設計年月日	設計	検図	受領印	工事名称
縮尺	製図	担当	受領年月日	図面名称
A-1 1/15・1/10 A-3 1/30・1/20				家具図 [2階]朝食コーナー バイキングカウンター
				図面番号 家具-02

設計年月日	設計	検図	受領印	工事名称
縮尺 A-1 1/3 1/10 A-3 1/6 1/20	製図	担当	受領年月日	図面名称
				PW付額縁 PW-31,PW-32,PW-32A 縦断面図
				図面番号 9

訂正	月 日	<p style="text-align: center;"><b>株 式 会 社 ト ラ ス ト</b></p> <p>〒040-0076 北海道函館市浅野町4-83 TEL (0138)41-4222 FAX (0138)41-4228</p>	設計年月日	設計	検図	受領印	工事名称	
			縮尺	製図	担当	受領年月日	図面名称	図面番号
			A-3 1/4 1/10 1/20				K-3 1階 リビング TVラック	06

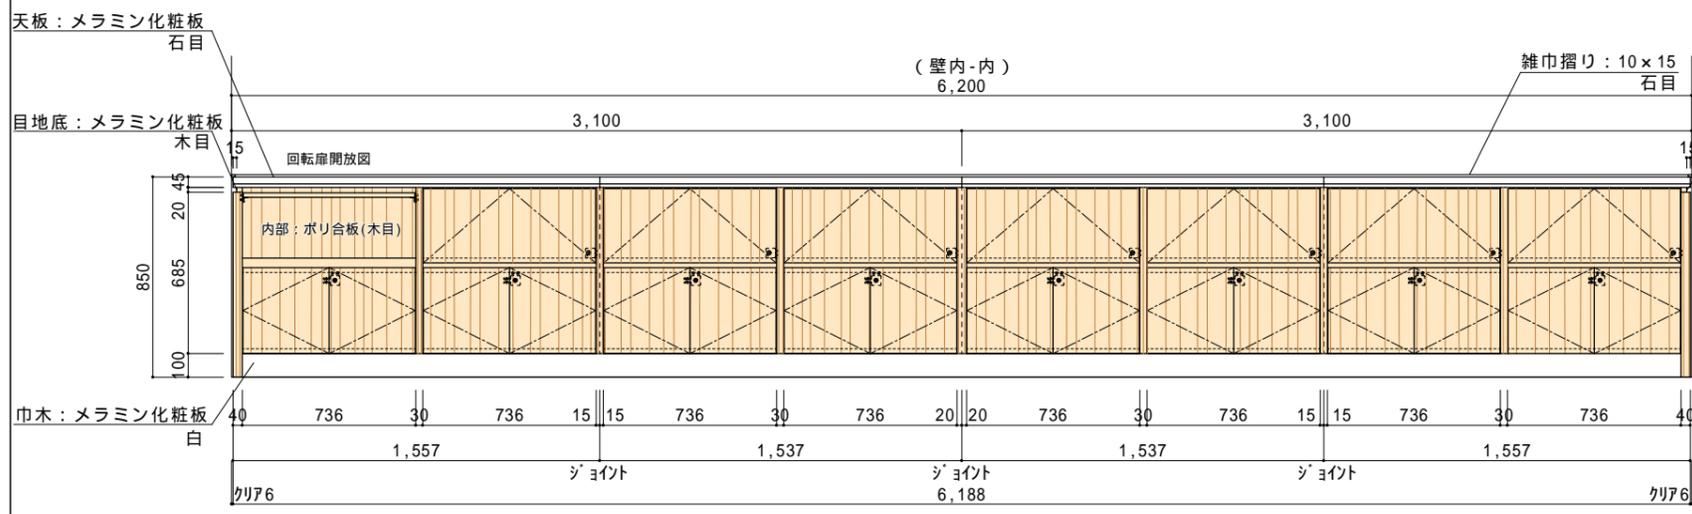
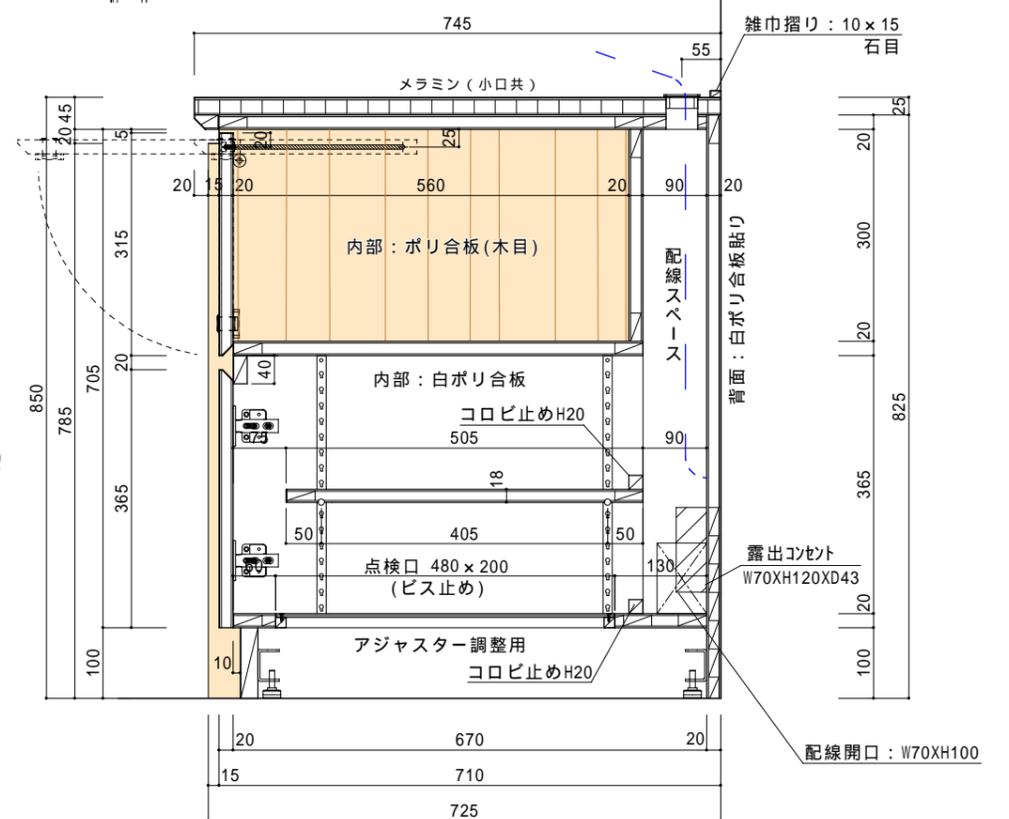
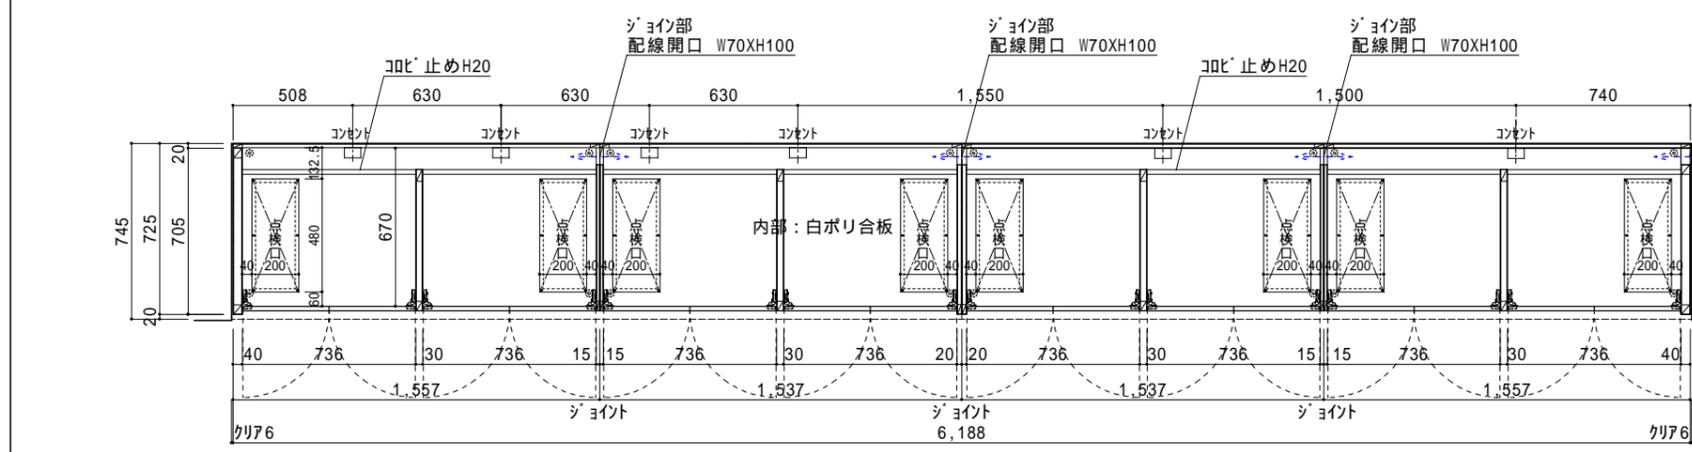
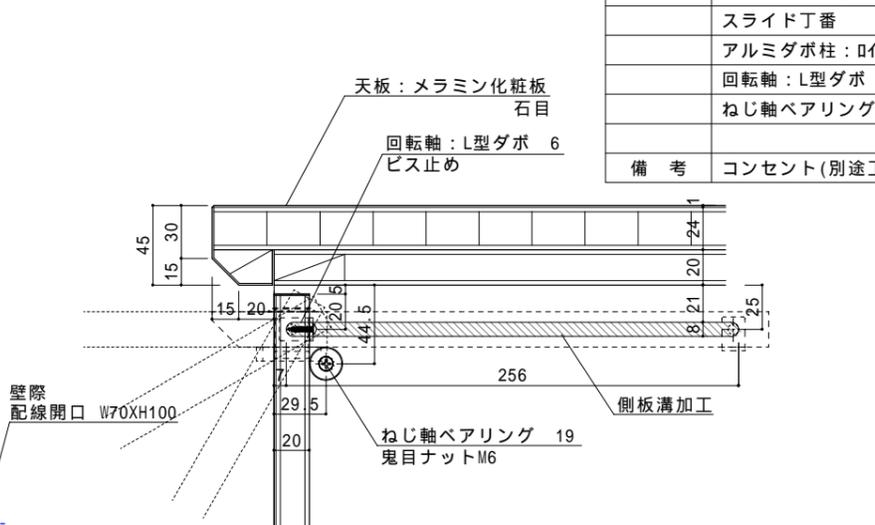
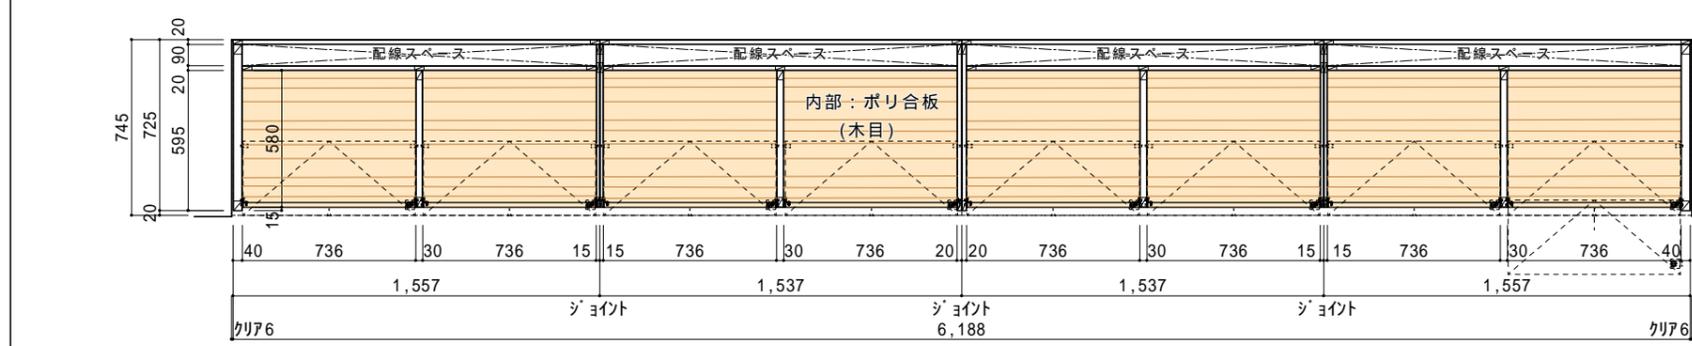
訂正	月 日	表面材色変更。天板: 見付テーパ加工に訂正。下部背板なしに訂正。回転扉: 金物変更。
	2021.07.19	
	2021.09.06	雑巾摺り: 三方に訂正。
